TŰZVÉDELMI JEGYZŐKÖNYV

Ellenőrzött helyszín: Budapest, XVI. ker, Futórozsa u. 95.

Ellenőrzés időpontja: 2016. június 30.

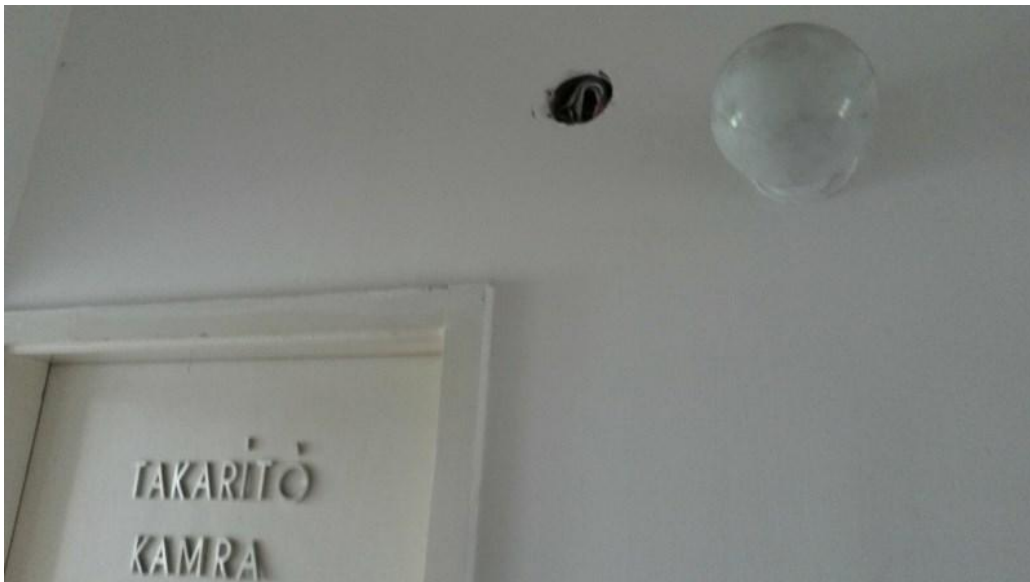
- **A folyosó egyes részein a elektromos kötődoboz burkolata hiányzik.**

MSZ 2364-410:1999/IM:2004 szabvány 412.2.3. pontja, mely elő írja, hogy „A burkolatok megbízhatóan legyenek rögzítve, továbbá elegendően szilárdak és tartósak legyenek ahhoz, hogy a normál üzem ismert feltételei között az előírt védelemségi fokozatot fenntartsák és az aktív részeket megfelelően elkülönítsék, figyelembe véve külső hatásokat is. ”
